東海第二発電所 設計及び工事計画に係る説明資料
コメント回答
(地中連続壁の不具合事象の全容)

2024年6月4日
日本原子力発電株式会社

コメント①「不具合事象の全容」

南基礎中実部側
地中連続壁面の観察結果

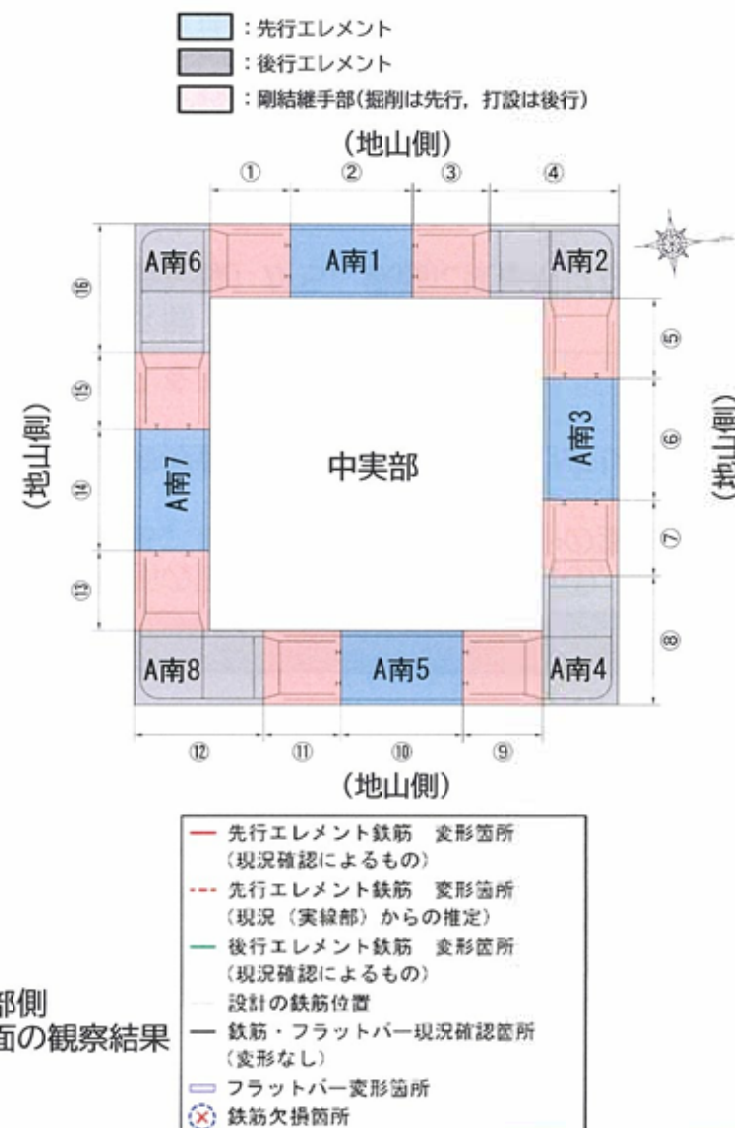
【コメント①】

- 基準適合性を判断するために必要な調査項目を網羅的に整理し、不具合事象の全容を示すこと
- 調査結果を踏まえた既工認との相違点を網羅的に整理して説明すること

鉄筋の健全性に関する調査として、南基礎の施工記録確認、目視観察、モックアップ試験を実施した結果は下記のとおりである。

対象範囲			調査結果
南基礎	中実部側	T.P. -45.5m以浅	- 目視観察の結果、①、⑮、⑯で水平鉄筋の変形等を確認。また、①、⑮で鉛直鉄筋の変形等が確認されたが軽微 - 施工記録のうち後行エレメント鉄筋かご建込み前の超音波探査記録から、⑮の先行エレメントの一部の鉄筋に変形等を確認 ⑮で施工中にハンマーグラブの挿入を確認
		T.P. -45.5m以深	- 施工記録のうち後行エレメント鉄筋かご建込み前の超音波探査記録から、先行エレメントの鉄筋に変形等はないことを確認 ⑮で施工中にハンマーグラブの挿入を確認
	地山側		- 施工記録のうち後行エレメント鉄筋かご建込み前の超音波探査記録から、⑮区画で土砂撤去作業中の記録に先行エレメントの一部の鉄筋の変形等の可能性を示唆する凸部を確認（鉄筋かご建込み前は当該凸部はなくなった） ⑮で施工中にハンマーグラブの挿入を確認 - 地山側の先行エレメントの水平鉄筋と後行エレメントの水平鉄筋の間隔を中実部側からの測定距離から算定した結果、地山側の両鉄筋かごには十分な離隔距離があることを確認 - モックアップ試験の結果、中実部側の水平鉄筋に強制的な変位を与えても、中実部側の鉛直鉄筋並びに地山側の水平鉄筋及び鉛直鉄筋に影響が及ばないことを確認

南基礎の鉄筋の変形等の状況を確認した。A南6エリアで水平鉄筋(西面地山側除く)で変形等が発生している。

北基礎中実部側
地中連続壁面の観察結果

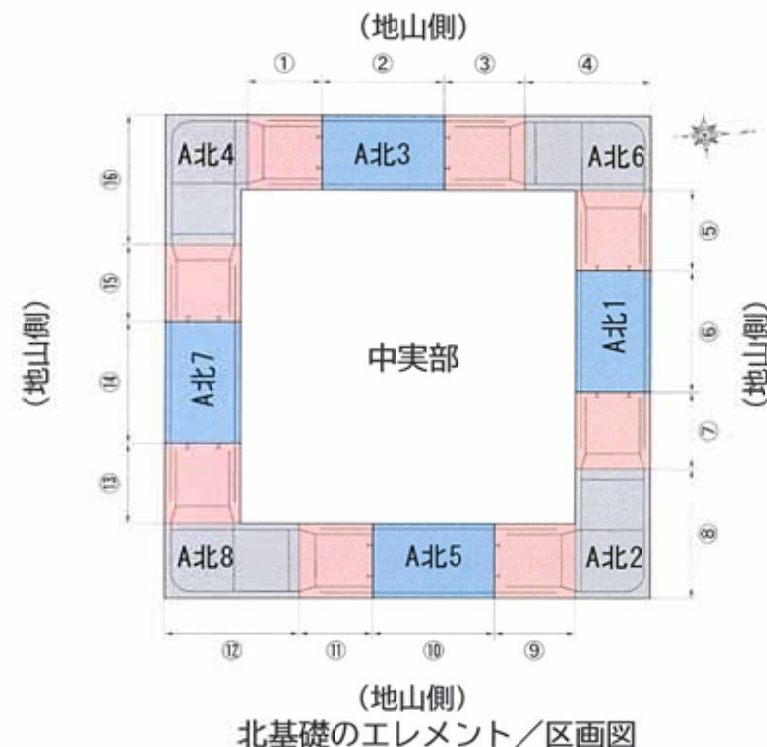
【コメント①】

- 基準適合性を判断するために必要な調査項目を網羅的に整理し、不具合事象の全容を示すこと
- 調査結果を踏まえた既工認との相違点を網羅的に整理して説明すること

鉄筋の健全性に関する調査として、北基礎の施工記録確認、目視観察、モックアップ試験を実施した結果は下記のとおりである。

対象範囲			調査結果
北基礎	中実部側	T. P. -49m以浅	- 目視観察の結果、①, ③, ⑤, ⑦, ⑨, ⑮, ⑯で水平鉄筋の変形等を確認。このうち①, ⑮, ⑯は後行エレメントの鉄筋の高止まりが生じた区間である。また、①, ⑮で鉛直鉄筋の変形等が確認されたが軽微 - 施工記録のうち後行エレメント鉄筋かご建込み前の超音波探査記録から①, ⑮で先行エレメントの一部の鉄筋に変形等を確認 ①, ③, ⑤, ⑦, ⑨, ⑮で施工中にハンマーグラブの挿入を確認
		T. P. -49m以深	①, ⑮, ⑯は後行エレメントの鉄筋の高止まりが生じた区間 - 施工記録（後行エレメント鉄筋かご建込み前の超音波探査記録）から、鉄筋に変形等はないことを確認 ①, ③, ⑤, ⑦, ⑨, ⑮で施工中にハンマーグラブの挿入を確認
	地山側		①, ⑮, ⑯は後行エレメントの鉄筋の高止まりが生じた区間 - 施工記録（後行エレメント鉄筋かご建込み前の超音波探査記録）から、鉄筋に変形等はないことを確認 ①, ③, ⑤, ⑦, ⑨, ⑮で施工中にハンマーグラブの挿入を確認 - 地山側の先行エレメントの水平鉄筋と後行エレメントの水平鉄筋の間隔を中実部側からの測定距離から算定した結果、地山側の両鉄筋かごには十分な離隔距離があることを確認 - モックアップ試験の結果、中実部側の水平鉄筋に強制的な変位を与えても、中実部側の鉛直鉄筋並びに地山側の水平鉄筋及び鉛直鉄筋に影響が及ばないことを確認

北基礎の鉄筋の変形等の状況を確認した。A北4（①，⑮，⑯）エリアの水平鉄筋（地山側の一部含む）に大きな変形等が発生している。

●中実部側壁面の未充填範囲

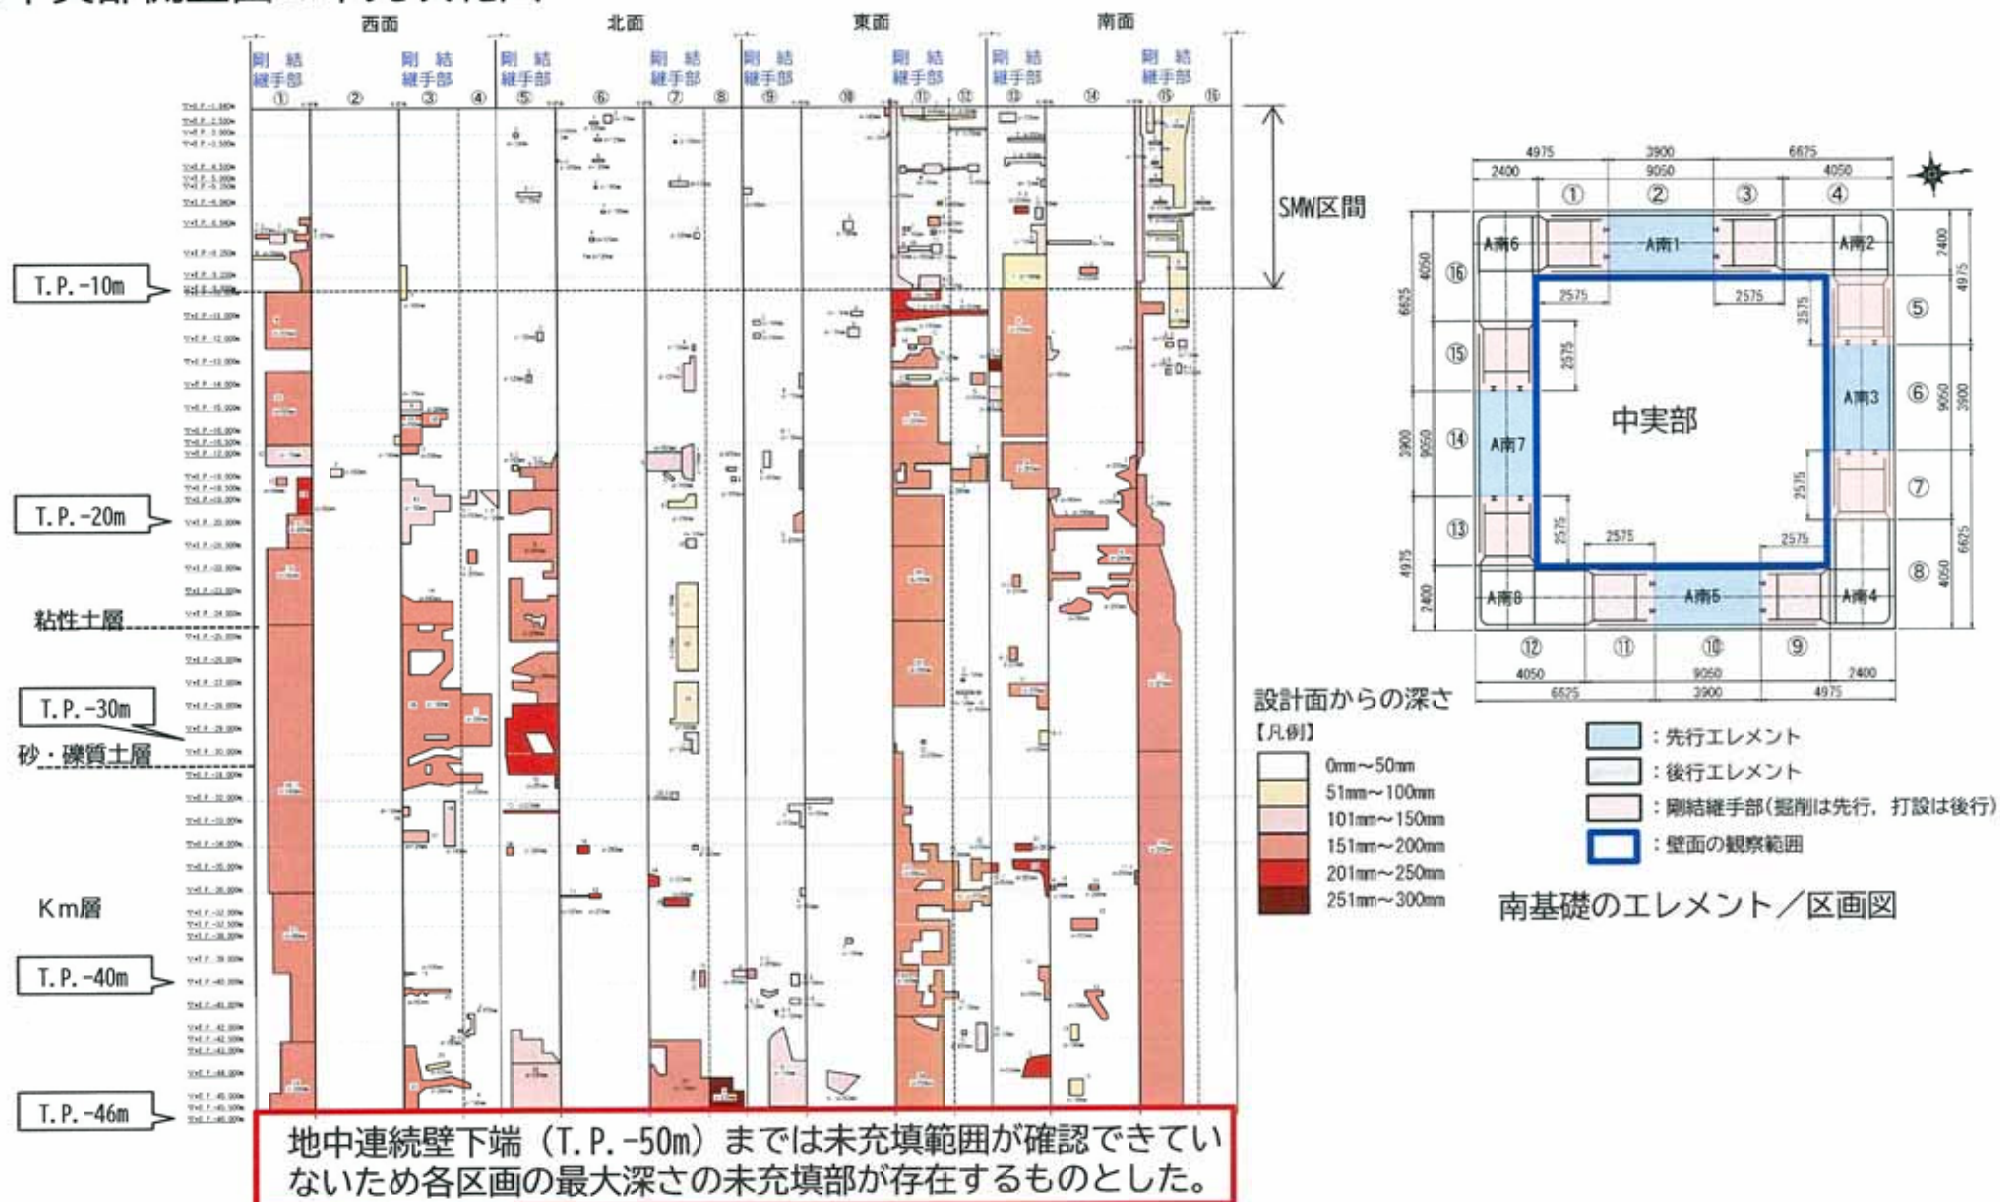
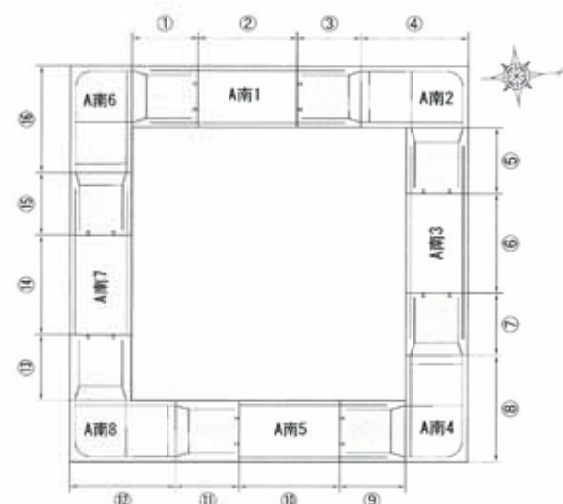
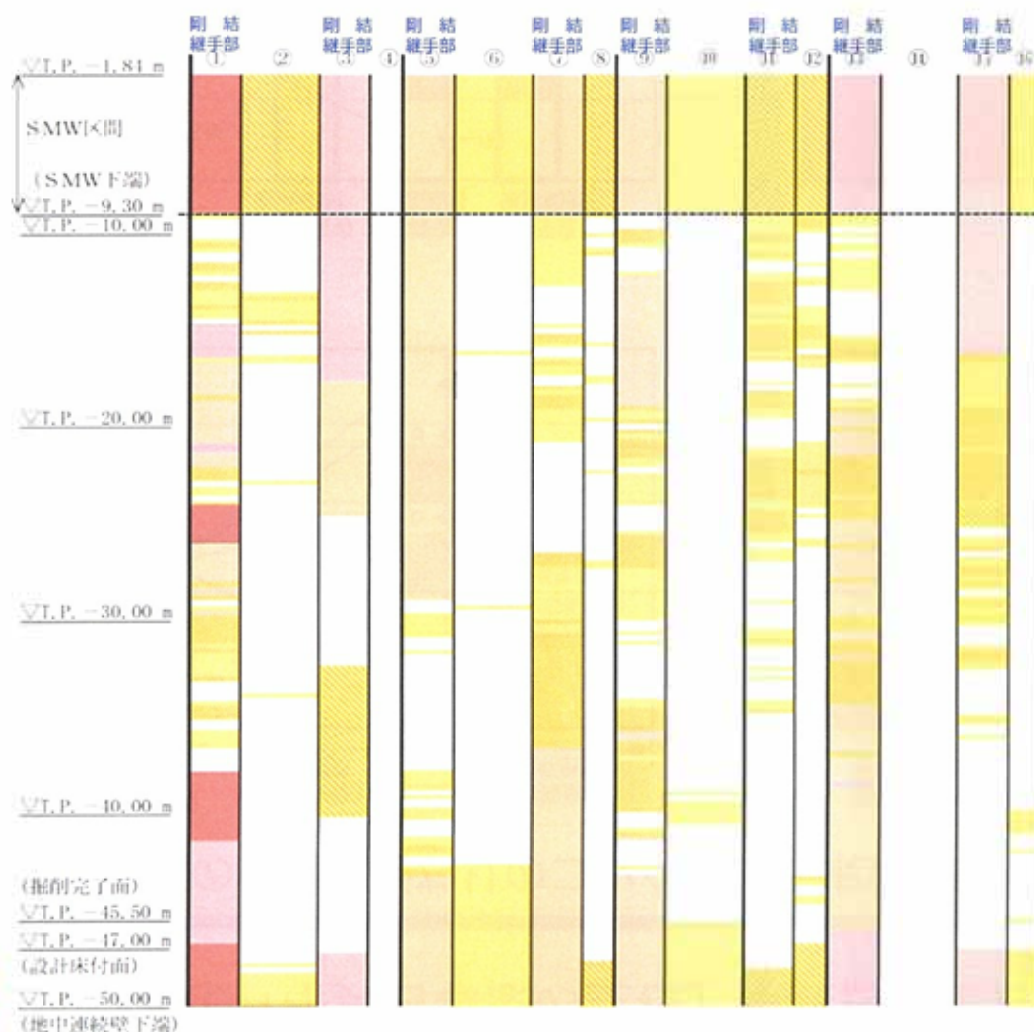
【コメント①】

- 基準適合性を判断するために必要な調査項目を網羅的に整理し、不具合事象の全容を示すこと
- 調査結果を踏まえた既工認との相違点を網羅的に整理して説明すること

構造物形状のうち南基礎の壁厚（未充填）に係る調査結果等を踏まえた不具合の全容は下記のとおり。

対象範囲			調査結果	不具合の全容
中実部側	剛結継手部	T. P. - 45.5m以浅	- 施工記録（超音波探査）：設計壁厚を満足する掘削幅を確保 - 目視観察：全区画で未充填部を確認（最大深さ30cm）	全面において未充填範囲を確認しており、不具合の全容はP24とおり
		T. P. - 45.5m以深	施工記録（超音波探査）：設計壁厚を満足する掘削幅を確保	未充填範囲が確認できていないため、当該範囲は各区画の最大深さの未充填部があるものとした。不具合の全容はP24のとおり
	非剛結継手部	T. P. - 45.5m以浅	- 施工記録（超音波探査）：設計壁厚を満足する掘削幅を確保 - 目視観察：全区画で小規模な未充填部の点存在を確認（最大深さ27cm）	全面において未充填範囲を確認しており、不具合の全容はP24のとおり
		T. P. - 45.5m以深	施工記録（超音波探査）：設計壁厚を満足する掘削幅を確保	未充填範囲が確認できていないため、当該範囲は各区画の最大深さの未充填部があるものとした。不具合の全容はP24のとおり
地山側	剛結継手部		- 施工記録（超音波探査）：設計壁厚を満足する掘削幅を確保 - 音響探査＋コア採取：全区画で未充填部を確認（最大深さ16cm）	- 音響探査＋コア採取により未充填範囲を確認しており、不具合の全容はP25のとおり - 計測範囲外については、中実部側での未充填部の要因検討、代表区画での3測線の音響探査を踏まえ、音響探査＋コア採取で確認された未充填深さを各区画ごとに水平方向及び鉛直方向に拡張するものとした。不具合の全容はP25のとおり
	非剛結継手部		- 施工記録（超音波探査）：設計壁厚を満足する掘削幅を確保 - 音響探査＋コア採取：④、⑭を除く区画で未充填部を確認（最大深さ4cm）

地山側の未充填範囲については、音響探査＋コア採取で確認された未充填深さを各区画ごとに水平方向及び鉛直方向に拡張しており、具体的には下記のとおりである。

- ・音響探査で確認された範囲は、その結果を同区画の水平方向に拡張する。
- ・音響探査の欠測区間については、当該区間のコア採取結果を水平及び鉛直方向に拡張。ただし、SMW区間及び最下端の欠測区間については、各区画の最大深さとした。
- ・1区画で3測線の音響探査を実施した区画については、3測線の最大深さの結果を採用する。
